监理工作联系单

工程名称: 星恒电源(滁州)有限公司 5.99MW 分布式光伏发电项目

编号: JXM6-ZHJL--004

主题: 现场检查相关问题

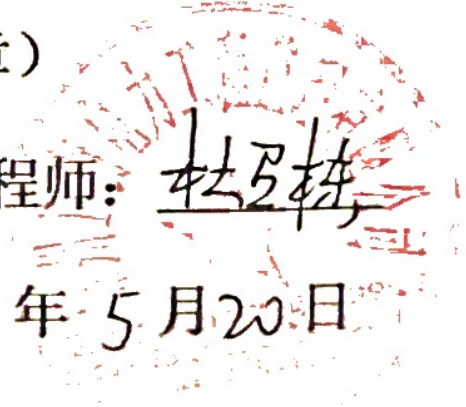
- 1、桥架紧固件及支架檩条存在生锈现象, 影响施工质量。
- 2、桥架出现变形、扭曲, 影响施工质量。
- 3、组件压块型号不同(边压块), 不符合设计要求。

鉴于上述情况要求你单位对现场及时整改, 1、要求及时做除锈处理。

2、要求对变形及扭曲的桥架进行整改, 并做好成品保护。3、及时更换同型号压块。
